Wettbewerbe

Ideenwettbewerb Löwenplatzareal/Kulturzentrum Panorama in Luzern

1. Rang, 1. Preis (18 000 Fr.): **Michele Arnaboldi** und **Fabrizio Gellera,** Locarno

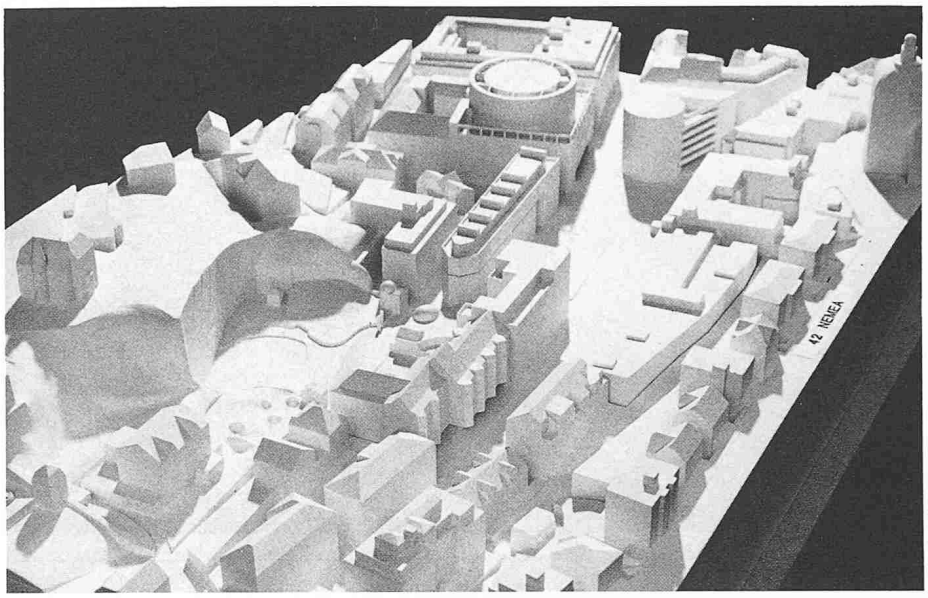
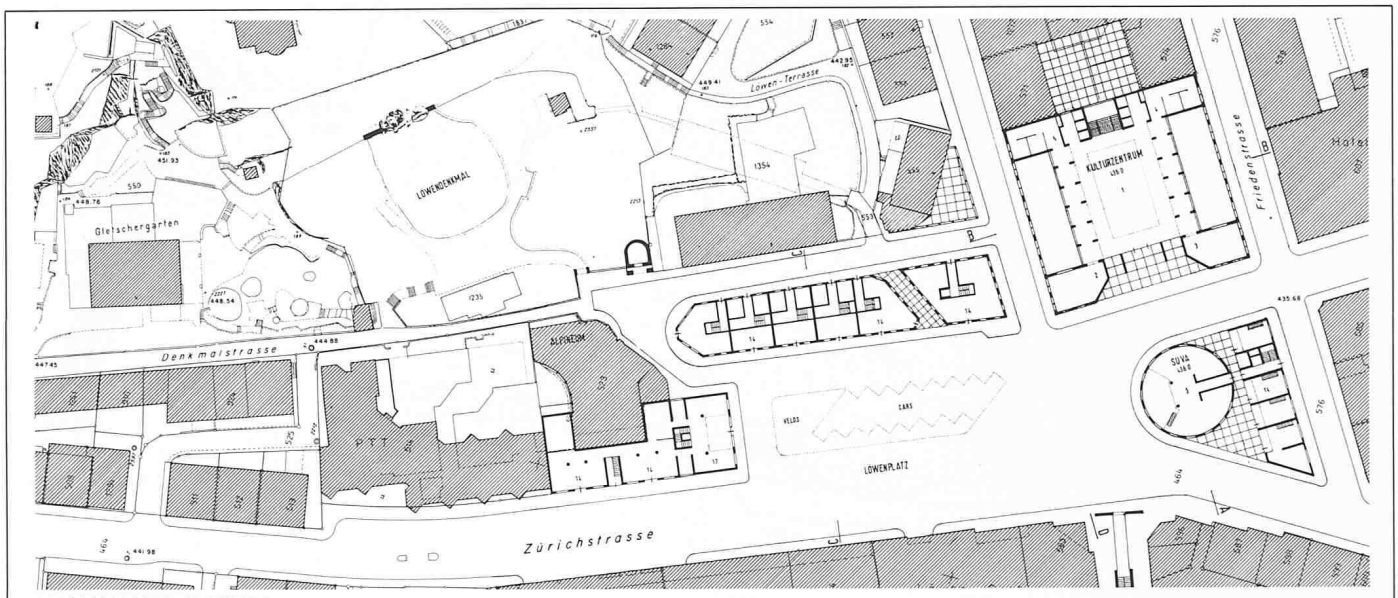
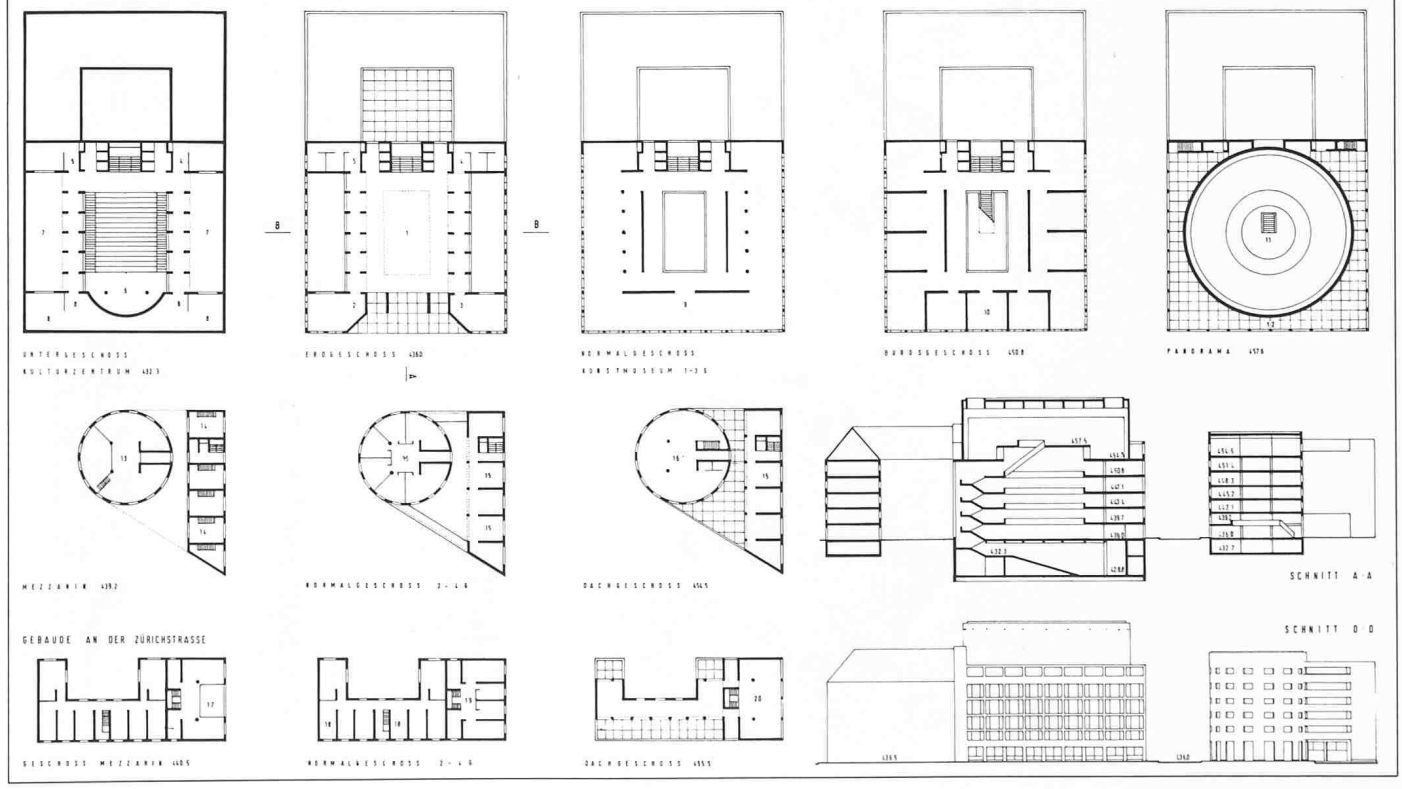
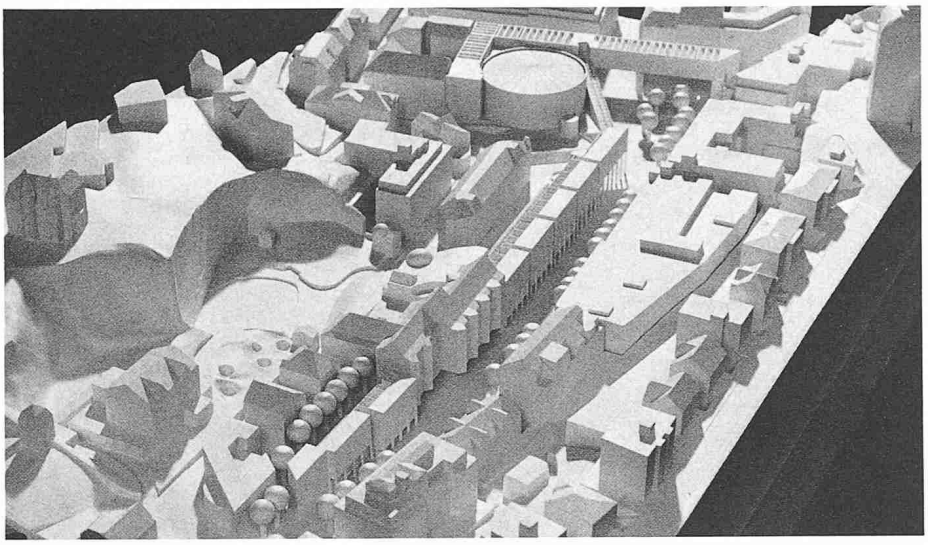
Das Projekt überzeugt vor allem durch sein einfaches, klares städtebauliches Konzept. Die orthogonale Stadtstruktur des 19. Jahrhunderts wird auf logische Weise ergänzt und mit einem neuen Platz abgeschlossen. Dieser bildet einen grosszügigen Übergang zur linearen Bebauung entlang der Zürichstrasse. Der neue Platz kann die verschiedenen aktuellen Verkehrsbedürfnisse befriedigen. Das Löwendenkmal wird ohne Verlust des Kontrastes zwischen Verkehrsraum und Grünraum besser an den gesamtstädtischen Verkehrsraum angehängt. Die vorgeschlagene Disposition des Panoramas über dem Kunstmuseum ergibt genügend oberirdischen Raum für die Bedürfnisse des Kulturzentrums. Die vorgestellten Fassaden dagegen wirken schematisch. Der Vorschlag, die vorhandene Bausubstanz zwischen Denkmal- und Löwengartenstrasse zu ergänzen, ist interessant. Die kurzfristige Realisierung des Kulturraumes ist möglich.

2. Rang, 2. Preis (17 000 Fr.): **Walter Imbach,** Luzern

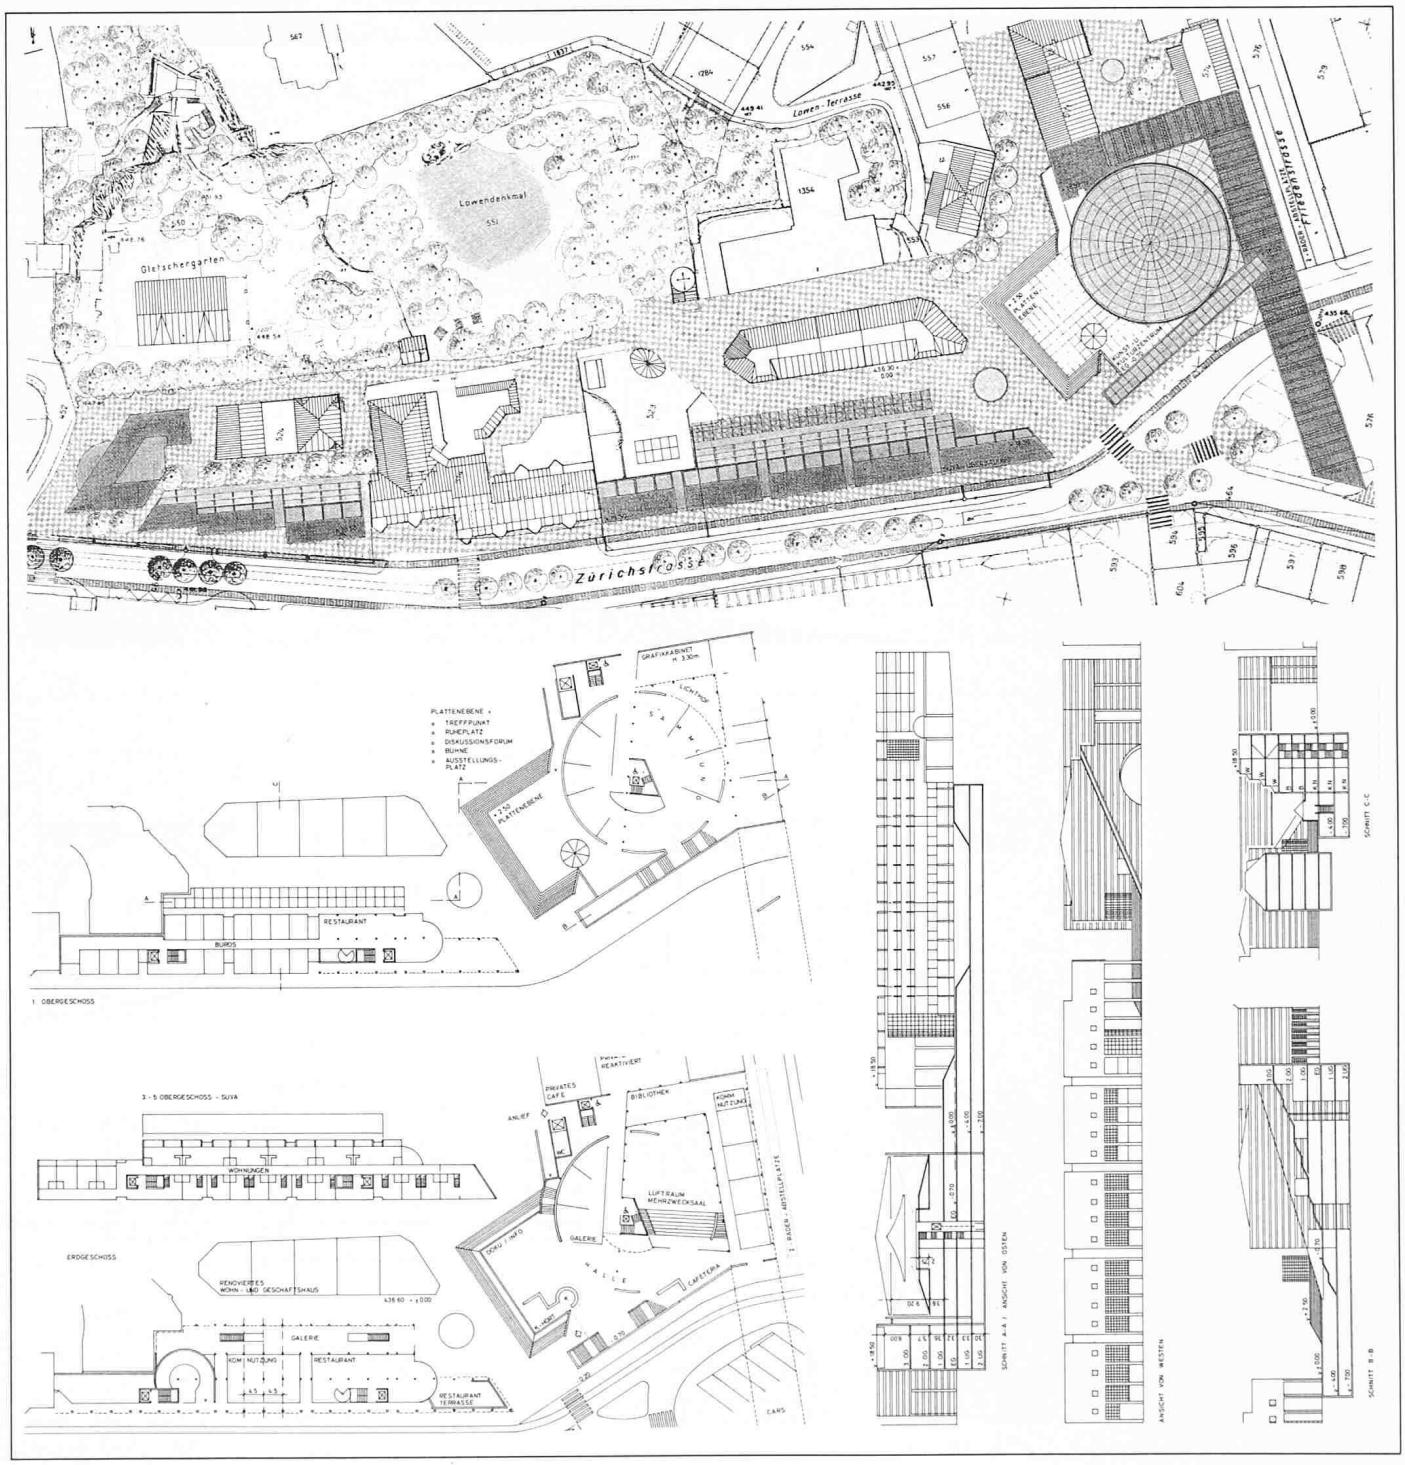
Städtebaulich definiert das Projekt den Löwenplatz durch Eingrenzung mittels Längsbauten entlang Zürichstrasse und Friedenstrasse: der letztere als Reiterbau über die Löwenstrasse, womit die Blickachse zum See beeinträchtigt wird. Mit der einheitlich niedrig gehaltenen Dachsimshöhe wird, auch bezogen auf die erhaltenen Bauten Löwengartenstrasse 1, 3, 5, 7 und 9 ein gut proportionierter neuer, fein gegliederter Stadtraum erzeugt, in welchem die öffentlichen Bauten attraktiv und die privatgenutzten Bauten mit der angemessenen Zurückhaltung eingefügt werden. Die virtuose architekonische Inszenierung wirkt überzeugender als das städtebauliche Konzept. Das Rundbild definiert eine zentrale Gebäudeform mit architektonisch gewandt angefügten Raumtrakten, in welcher über eine gedeckte Freitreppe erreichbar die verschiedenen Bereiche des Kulturzentrums und des Museums grosszügig und mit differenzierten Raumhöhen Platz finden.

3. Rang, 3. Preis (16 000 Fr.): **Kreis, Schaad, Schaad,** Zürich; Projekt: U. und P. Schaad

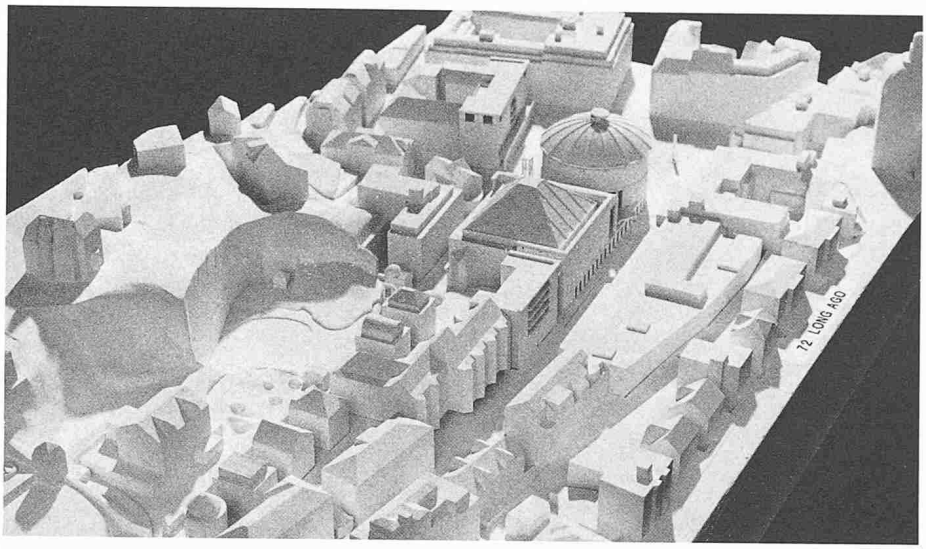
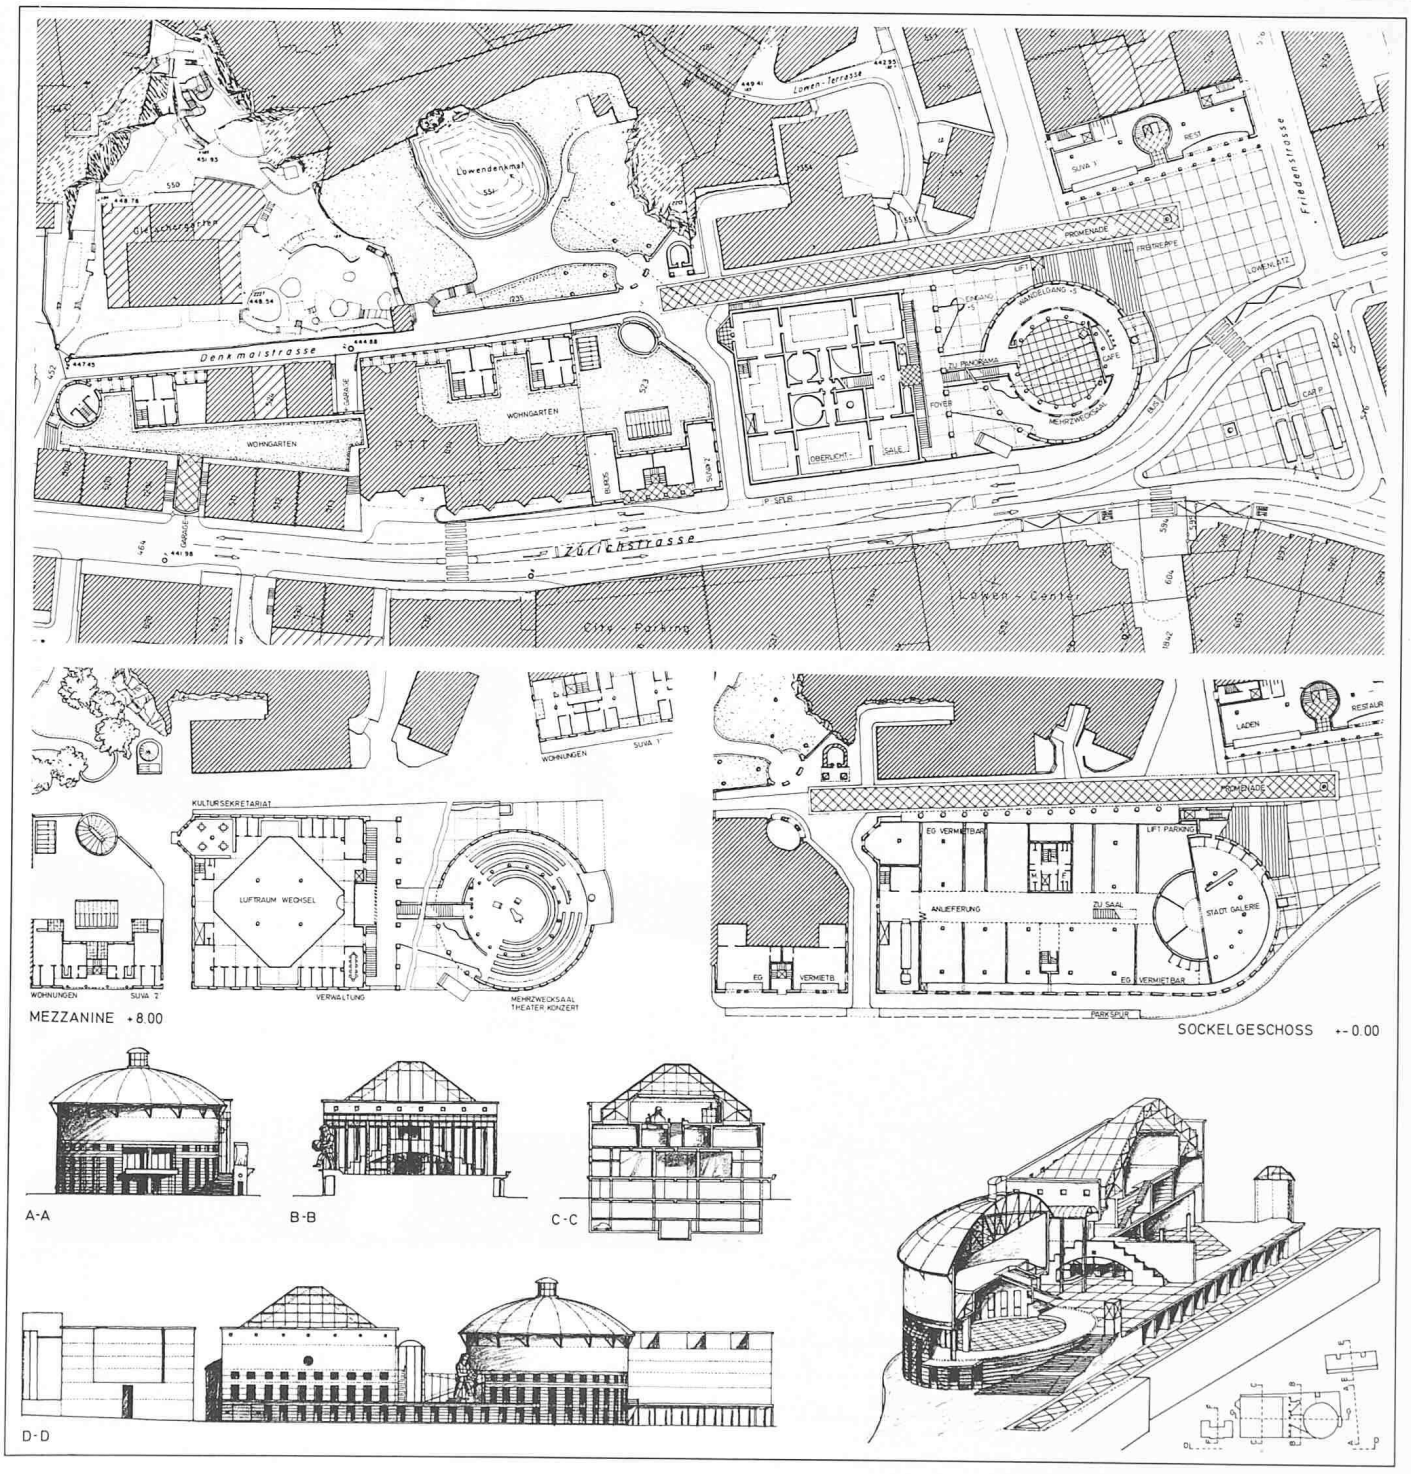
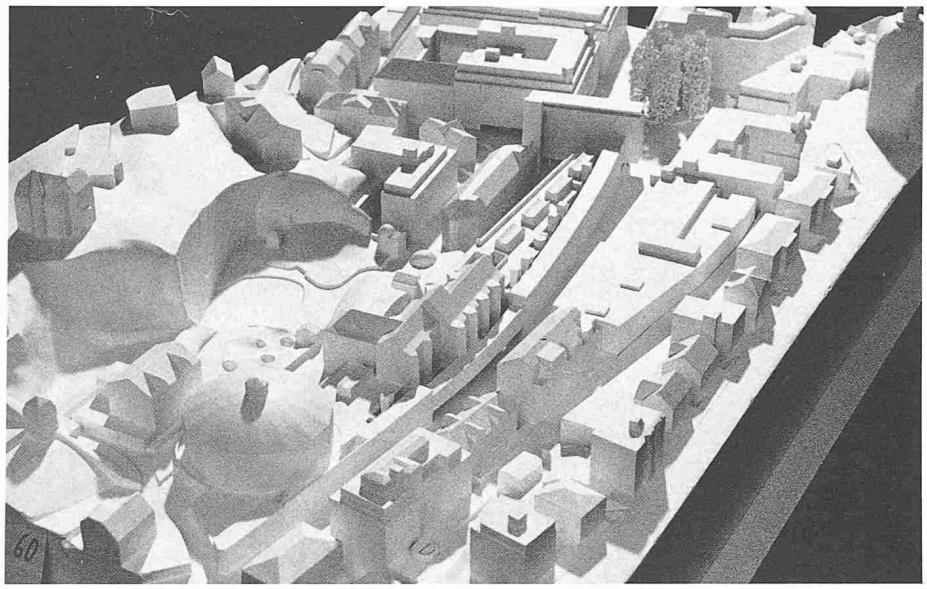
Der Projektverfasser zielt auf eine klare städtebauliche Neuordnung des Löwenplatzes. Der gewachsenen Stadtstruktur des 19. Jahrhunderts im Bereich von Löwenstrasse und Alpenstrasse setzt er einen quergelagerten Platz voran. Das Kulturzentrum, aufgeteilt in Panorama und Kunstmuseum, formuliert als markantes Einzelgebäude einen neuen städtebaulich relevanten Ort, der in seiner vorgeschlagenen architektonischen Komplexität unverwechselbar und quartierprägend ist. Durch eine architektonisch gestaltete Achse mit Promenade und Arkaden sind auch Löwendenkmal und Gletschergarten in städtebaulich übersichtlicher Weise dem städtischen Kontext zugeordnet. Die lockere Wohnbebauung entlang der Denkmalstrasse ist eine konsequente Weiterführung dieser Achse. Das collageartige architektonische Konzept kann aus der besonderen Bedeutung der Bauaufgabe begründet werden, wirkt aber doch in manchen Teilen befremdlich.

4. Rang, 1. Ankauf (15 000 Fr.): **Remamo Bionda, Rizzi** & Co. SA, M. Rizzi, Minusio; Mitarbeiter: R. Magginetti

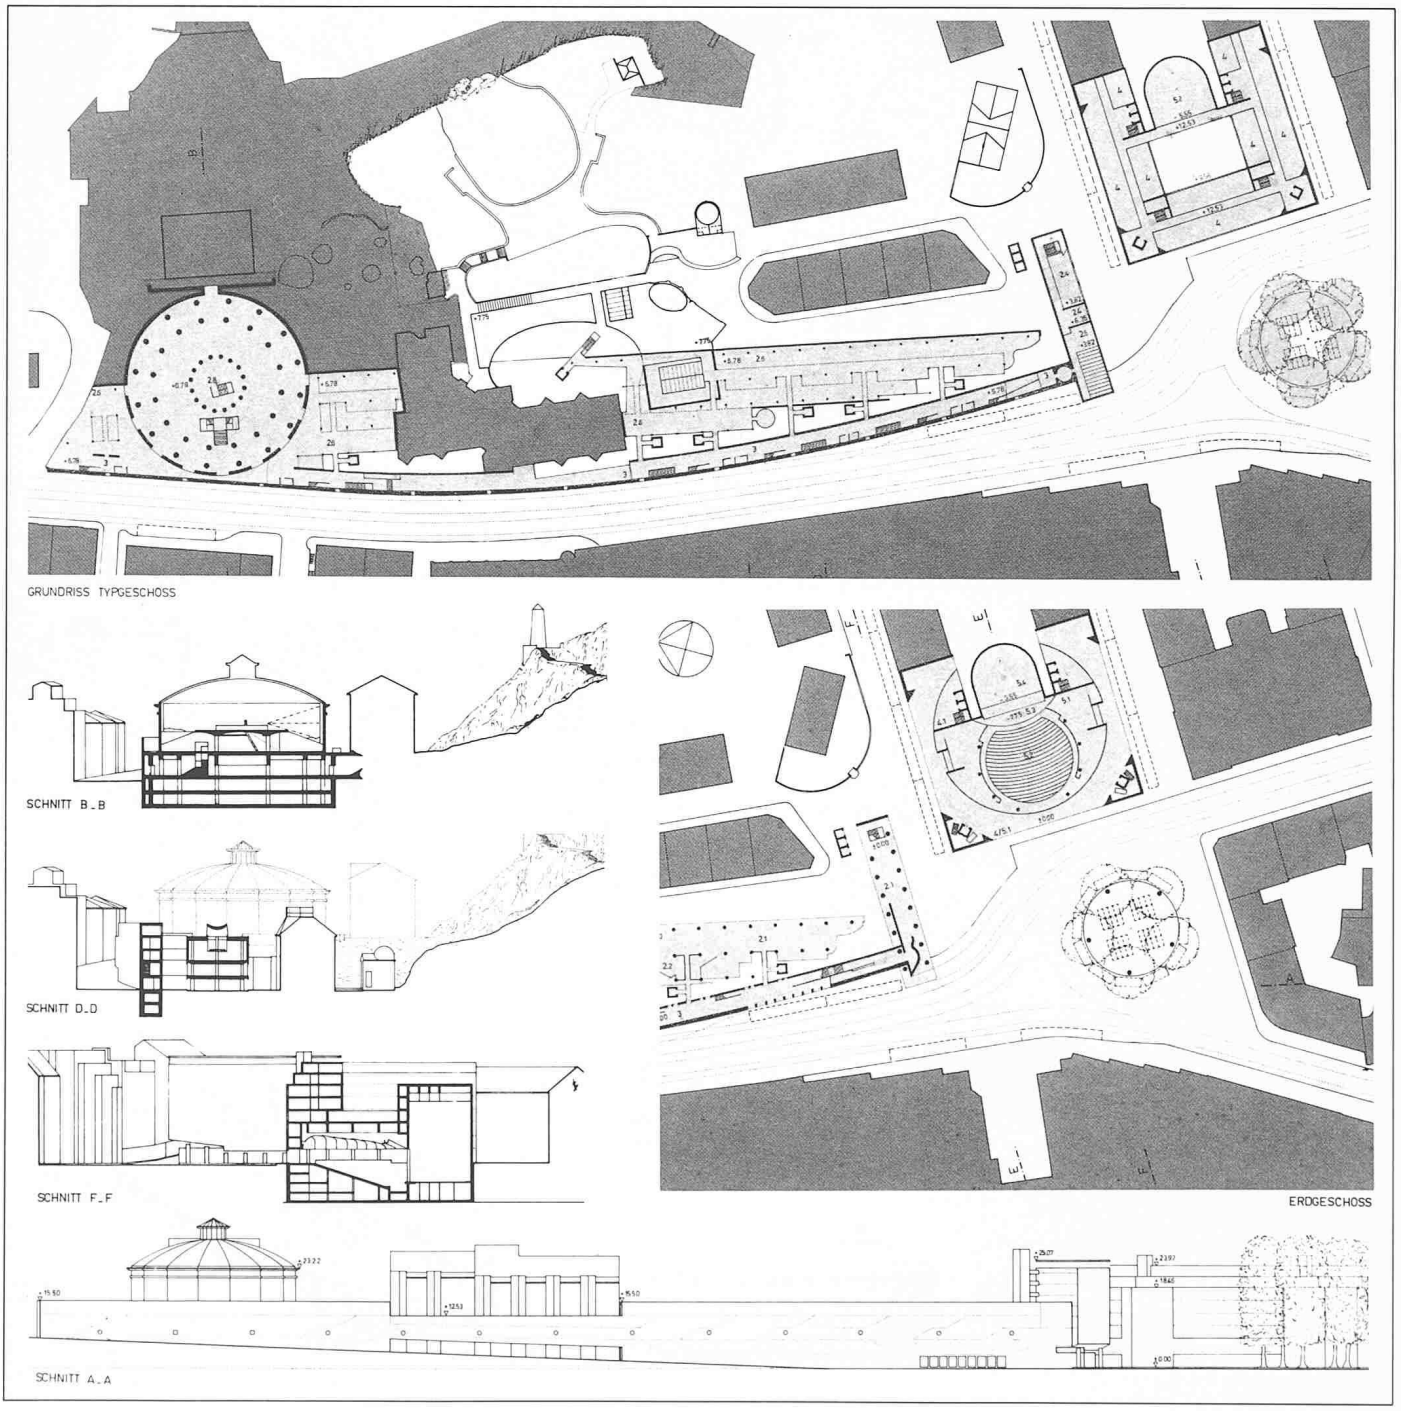
Der Projektverfasser bezieht den gesamten Wettbewerbsperimeter in sein Konzept ein und schlägt eine vom Wettbewerbsprogramm abweichende, jedoch beachtenswerte bauliche und administrative Zuordnung der auf dem Areal bestehenden und neu zu realisierenden Nutzungskategorien vor. Hauptcharakteristikum ist dabei die Verlegung des Panoramas an das nördliche Arealende, so dass es mehr den touristischen Aktivitäten Löwendenkmal und Gletschergarten zugeordnet ist, mit dem Kunstmuseum aber dennoch in räumlicher Verbindung steht. Das Kulturzentrum an der östlichen Platzwand wird zu stark von der kommerziellen Drittnutzung dominiert. Das Kunstmuseum nimmt mit dem hohen, wenig aussagekräftigen Baukörper, die nördliche Platzwand ein. Das Mauermotiv längs der Zürichstrasse ist im Gebäudeinnern als gestalterisches Thema in Form einer Erschliessungs- und Ausstellungszone überzeugend aufgenommen, im Äusseren wirkt es zu abweisend.
